リサイクル燃料備蓄センター設工認
設 1-補-013-01 改 1
2021 年 7 月 9 日

リサイクル燃料備蓄センター
設計及び工事の計画の変更認可申請書
(補足説明資料)

無停電電源装置・共用無停電電源装置の
構造と運用について

設計及び工事の計画の変更認可申請書 電気設備に関する変更前, 変更後の内容

変更前	変更後	備考
 <p>第 2.1-1 図 無停電電源装置の蓄電池電圧と直流電圧の推移</p>	 <p>第 2.1-1 図 無停電電源装置の蓄電池電圧と直流電圧の推移</p>	
 <p>第 2.1-2 図 無停電電源装置の直流電流の推移</p>	 <p>第 2.1-2 図 無停電電源装置の直流電流の推移</p>

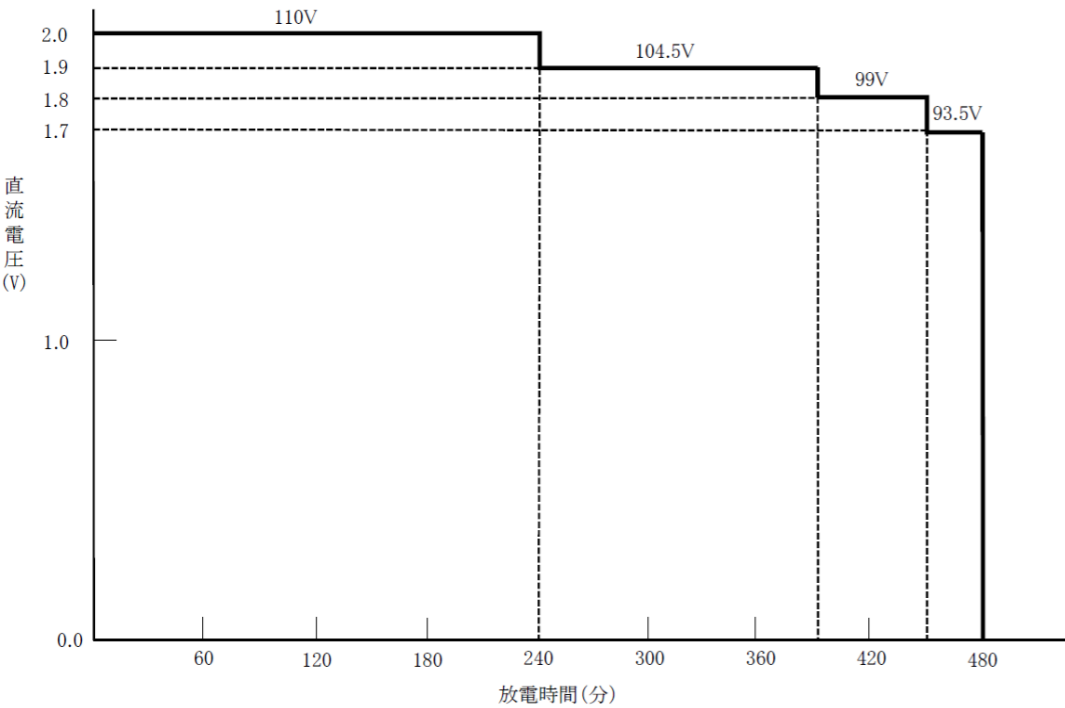
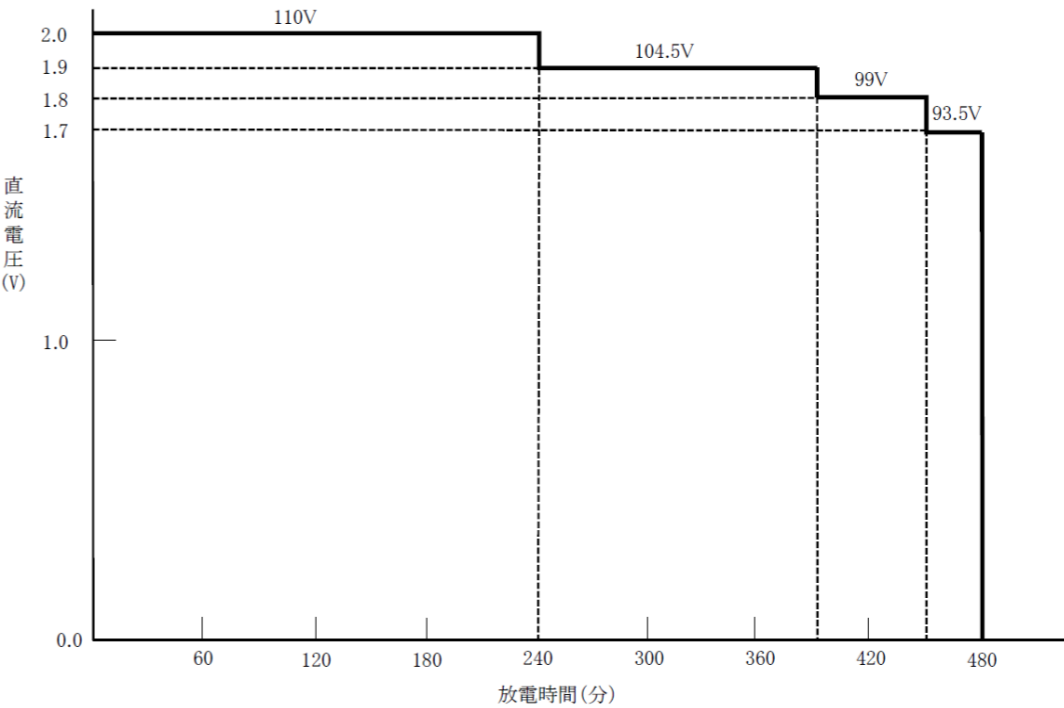
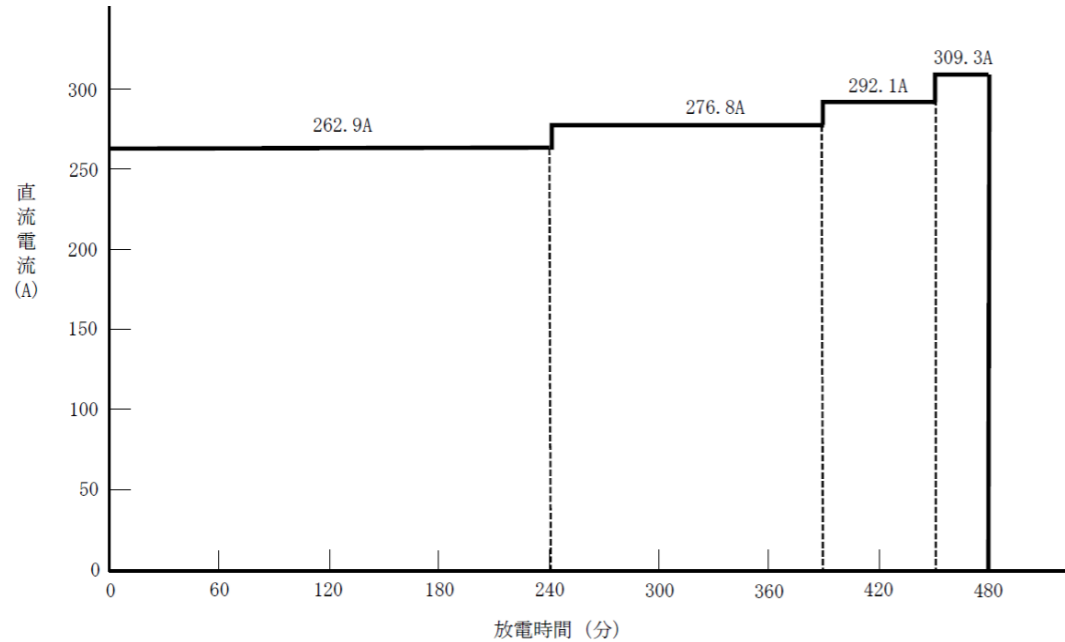
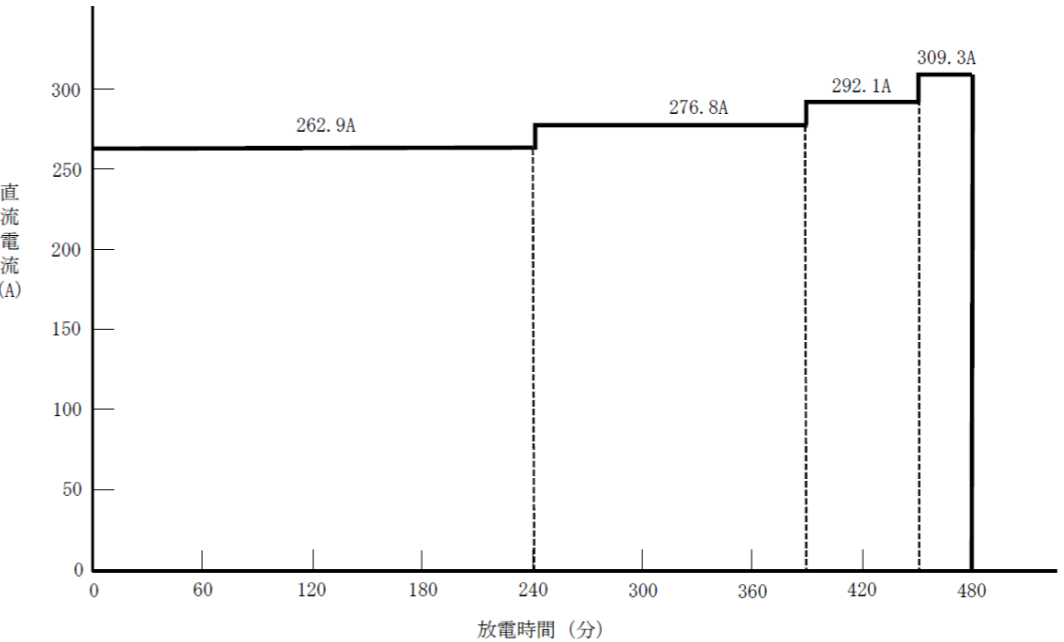
変更前	変更後	備考										
<p>上記①～④の負荷電流より、下記の式を用いて必要容量を計算する。</p> $C_t = (K_1 \times I_{d1} + K_2 \times (I_{d2} - I_{d1}) + K_3 \times (I_{d3} - I_{d2}) + K_4 \times (I_{d4} - I_{d3})) / L$ <p>Ct : 必要容量 (Ah) L : 保守率=0.8 (—) Kn : 容量換算時間 (時) Id1～Id4 : 直流電流 (A)</p> <p>(引用文献：電池工業会規格「据置蓄電池の容量算出法」 (SBA S0601-2014))</p> $C_{t1} = 8.4 \times 262.9 / 0.8 = 2760.5 \text{ Ah}$ $C_{t2} = (4.95 \times (276.8 - 262.9)) / 0.8 = 86.1 \text{ Ah}$ $C_{t3} = (2.42 \times (292.1 - 276.8)) / 0.8 = 46.3 \text{ Ah}$ $C_{t4} = (1.15 \times (309.3 - 292.1)) / 0.8 = 24.8 \text{ Ah}$ $C_t = C_{t1} + C_{t2} + C_{t3} + C_{t4} = 2917.7 \text{ Ah}$ <p>よって、無停電電源装置の蓄電池の容量は、2917.7Ahを上回る3000Ahとする。これにより、外部電源喪失時から8時間の給電が可能である。</p> <p>3. 蓄電池の組数と個数 使用する蓄電池は、1個当たり公称電圧2Vのものを用いる。直流電圧110Vを構成するために、55個の蓄電池を直列に接続したものを1組とする。蓄電池は定格容量1000Ahのものを用いる事とし、3000Ahとするために3組を並列にしたものを設置する。蓄電池の数は、合計165個となる。</p> <p>4. 無停電電源装置の個数 無停電電源装置は通常時に金属キャスクの閉じ込め機能と除熱機能を監視する設備、放射線監視設備及び通信連絡設備を動かすのに必要な容量30kVAを有しており、外部電源喪失時には組込まれた蓄電池により8時間給電できる能力を有していることから、1台設置する。</p>	<p>上記①～④の負荷電流より、下記の式を用いて必要容量を計算する。</p> $C_t = (K_1 \times I_{d1} + K_2 \times (I_{d2} - I_{d1}) + K_3 \times (I_{d3} - I_{d2}) + K_4 \times (I_{d4} - I_{d3})) / L$ $= C_{t1} + C_{t2} + C_{t3} + C_{t4}$ <p>Ct : 必要容量 (Ah) L : 保守率=0.8 (—) Kn : 容量換算時間 (時) Id1～Id4 : 直流電流 (A)</p> <p>(引用文献：電池工業会規格「据置蓄電池の容量算出法」 (SBA S0601-2014))</p> <p>蓄電池の最低電圧1.70Vにおける容量換算時間Knは電池工業会規格「据置蓄電池の容量算出法」より、以下の値である。</p> <table border="1" data-bbox="1516 726 2445 814"> <tr> <td>放電時間</td> <td>480分</td> <td>240分</td> <td>90分</td> <td>30分</td> </tr> <tr> <td>容量換算時間Kn</td> <td>K1 = 8.4</td> <td>K2 = 4.95</td> <td>K3 = 2.42</td> <td>K4 = 1.15</td> </tr> </table> $C_t = C_{t1} + C_{t2} + C_{t3} + C_{t4}$ $C_{t1} = 8.4 \times 262.9 / 0.8 = 2760.5 \text{ Ah}$ $C_{t2} = (4.95 \times (276.8 - 262.9)) / 0.8 = 86.1 \text{ Ah}$ $C_{t3} = (2.42 \times (292.1 - 276.8)) / 0.8 = 46.3 \text{ Ah}$ $C_{t4} = (1.15 \times (309.3 - 292.1)) / 0.8 = 24.8 \text{ Ah}$ $C_t = C_{t1} + C_{t2} + C_{t3} + C_{t4} = 2917.7 \text{ Ah}$ <p>よって、無停電電源装置の蓄電池の容量は、2917.7Ahを上回る3000Ahとする。これにより、外部電源喪失時から8時間の給電が可能である。</p> <p>3. 蓄電池の組数と個数 使用する蓄電池は、1個当たり公称電圧2Vのものを用いる。直流電圧110Vを構成するために、55個の蓄電池を直列に接続したものを1組とする。蓄電池は定格容量1000Ahのものを用いる事とし、3000Ahとするために3組を並列にしたものを設置する。蓄電池の数は、合計165個となる。</p> <p>4. 無停電電源装置の個数 無停電電源装置は通常時に金属キャスクの閉じ込め機能と除熱機能を監視する設備、放射線監視設備及び通信連絡設備を動かすのに必要な容量30kVAを有しており、外部電源喪失時には組込まれた蓄電池により8時間給電できる能力を有していることから、1台設置する。</p>	放電時間	480分	240分	90分	30分	容量換算時間Kn	K1 = 8.4	K2 = 4.95	K3 = 2.42	K4 = 1.15	<p>記載の適正化</p> <p>記載の適正化</p>
放電時間	480分	240分	90分	30分								
容量換算時間Kn	K1 = 8.4	K2 = 4.95	K3 = 2.42	K4 = 1.15

18-2-5-2 使用済燃料貯蔵建屋の電気設備の機器配置図

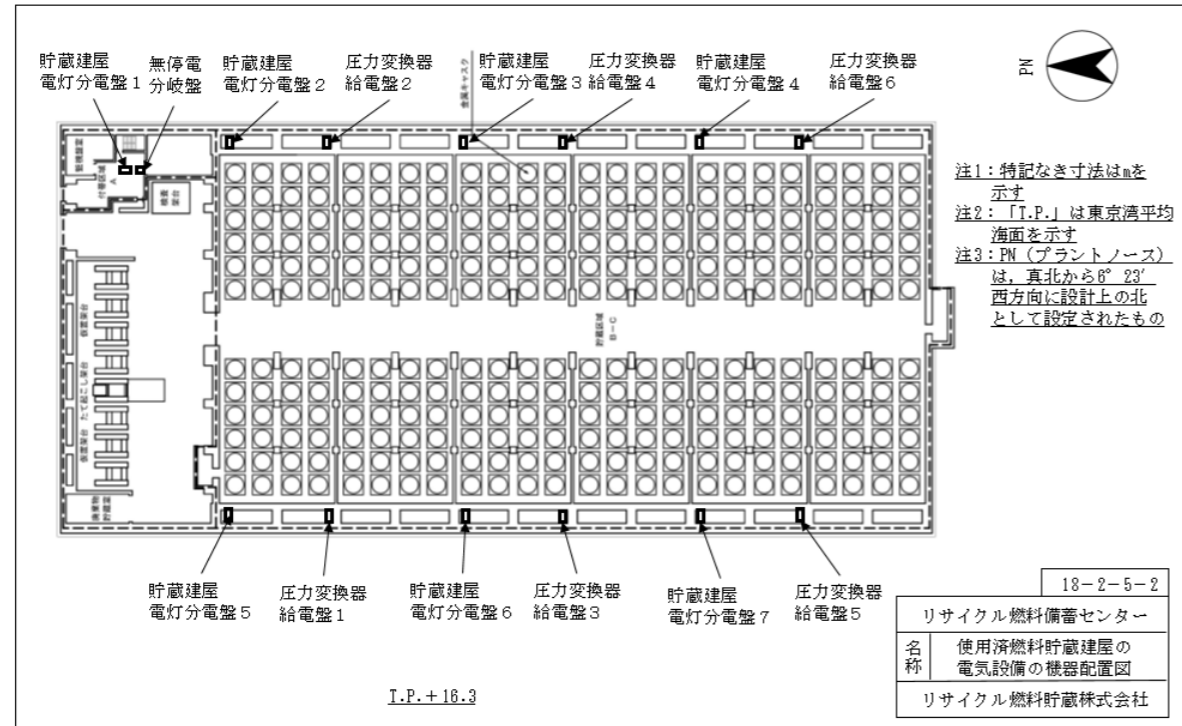
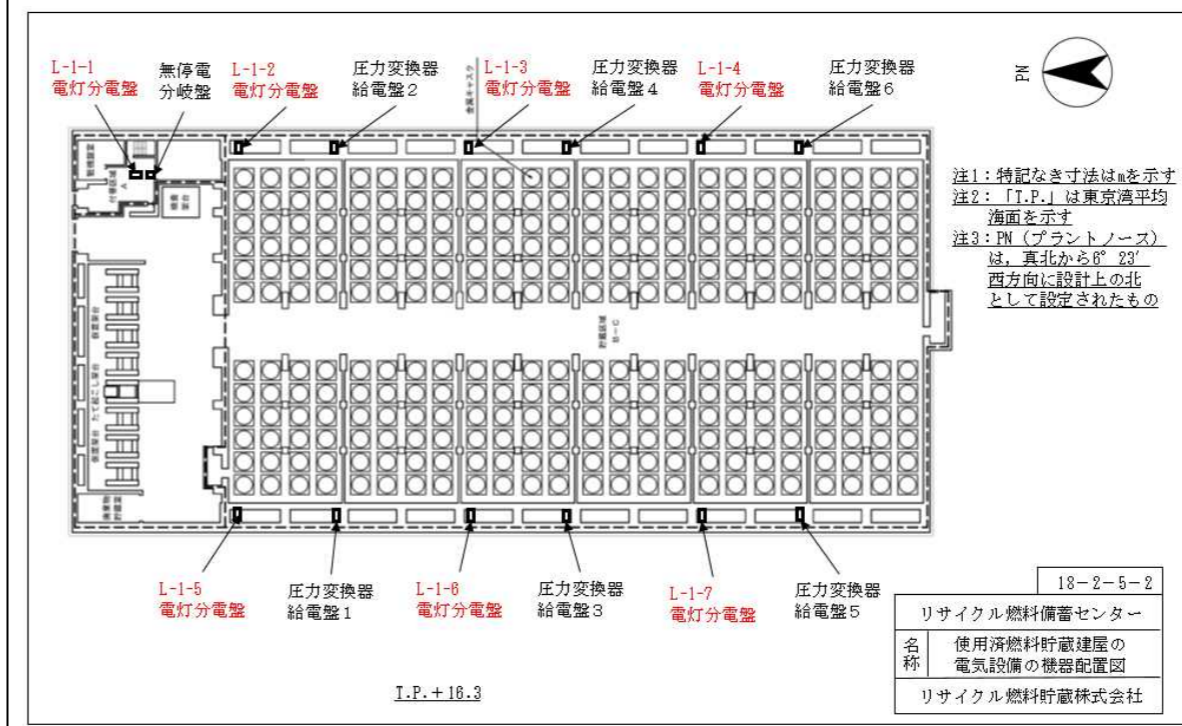
設計及び工事の計画の変更認可申請書 図面に関する変更前, 変更後の内容
 図面に関し, 変更前, 変更後の内容を示す。(赤字: 修正箇所)

18-4-4-3 共用無停電電源装置の単線結線図

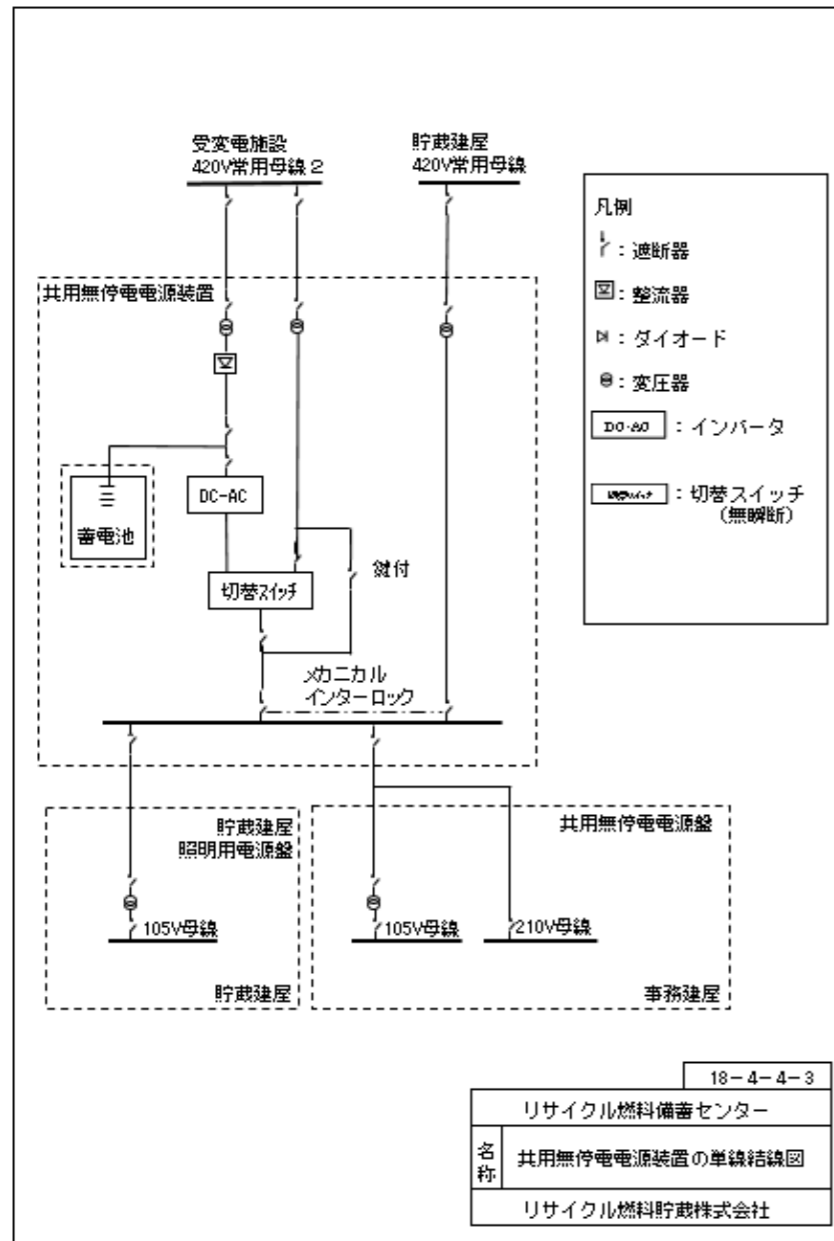
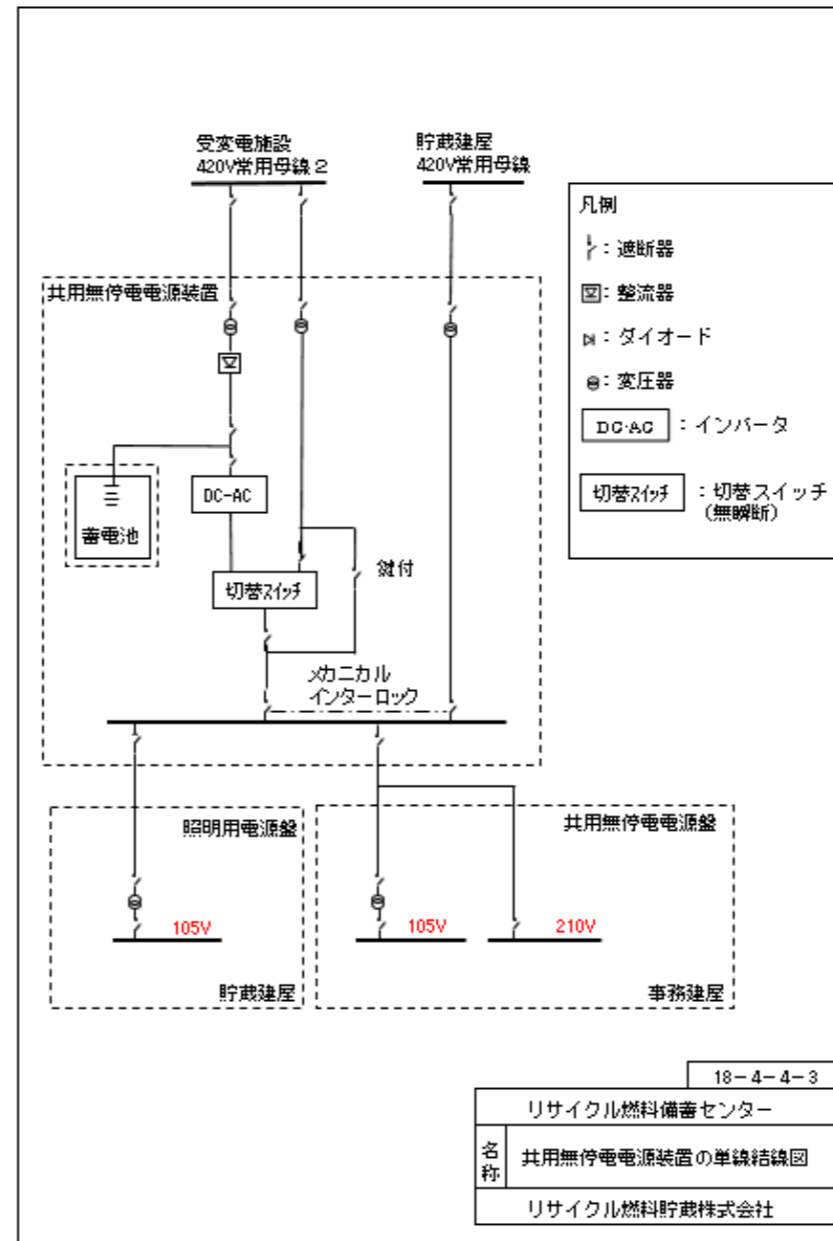
電源盤	供給先・負荷
共用無停電電源装置	<ul style="list-style-type: none"> ・ 貯蔵建屋照明用電源盤 ・ 共用無停電電源盤

供給元	供給先・負荷
共用無停電電源装置	<ul style="list-style-type: none"> ・ 照明用電源盤 ・ 共用無停電電源盤
